CIRCULAR TECNICA N° 215

Fecha: 11/11/2022

**14490**

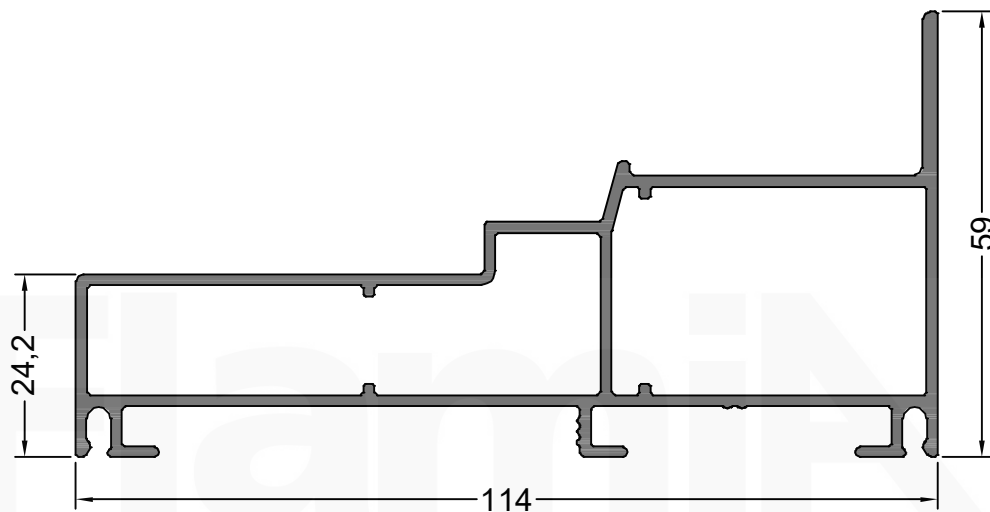
Incorporamos un perfil de marco de desplazable para la línea DOMO 114 F. Este perfil se arma con 2 escuadras, la E-070 y E-083. Este perfil no se puede mecanizar en la punzonadora de la línea DOMO 114 F. Para mayor información consultar el manual correspondiente.
